Sagsnr.  
2015-0092943

### **Bilag 3. Notat med forvaltningens bemærkninger til henvendelser**

Dokumentnr.  
2015-0092943-4

### Tegning 13A - bebyggelsesplan

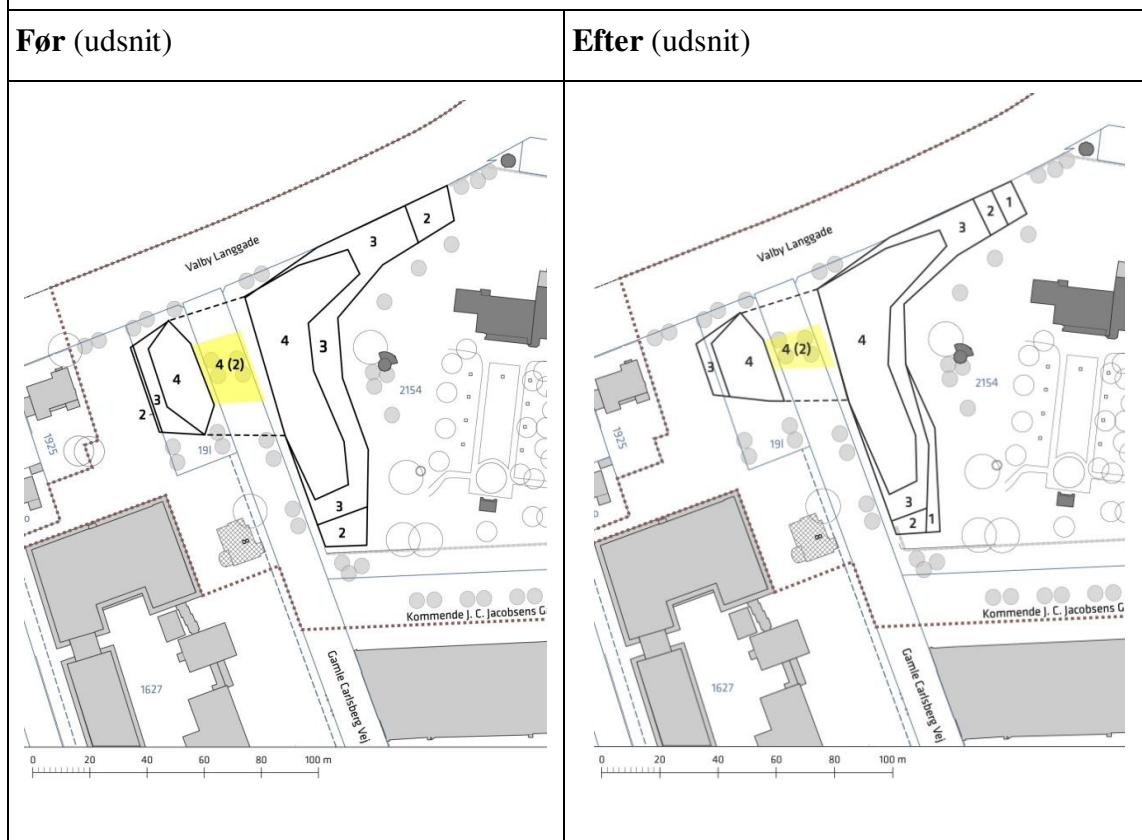
*Forvaltningen bemærker, at bygherre har foretaget en række justeringer i projektet i forhold til den bebyggelsesplan, der har været i offentlig høring. Forvaltningen vil derfor foreslå en række ændringer af byggefeltet, herunder en reduktion af overbygningen over Gamle Carlsberg Vej, en forøgelse af højden på 2., 3. og 4. etage mod Valby Langgade samt en forøgelse af bygningen mod vest, hvor afstanden til skel reduceres fra ca. 21 meter til ca. 18,5 m.*

*Forvaltningen foreslår, at lokalplantegning 13A justeres som illustreret i skemaet.*

Byggefeltet foreslås ændret som illustreret nedenfor.

### Tegning 13B – Landskabs- og byrumsplan

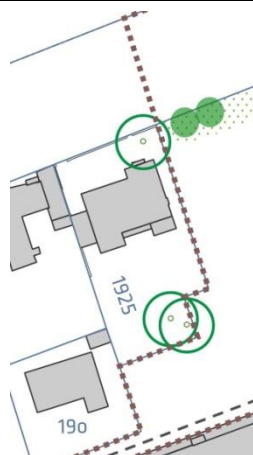
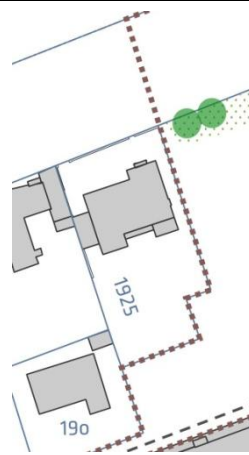
Markering af tre bevaringsværdige træer udenfor tillægsområdet slettes, da tillæggets bevaringsbestemmelse ikke omfatter træer udenfor tillægsområdet.
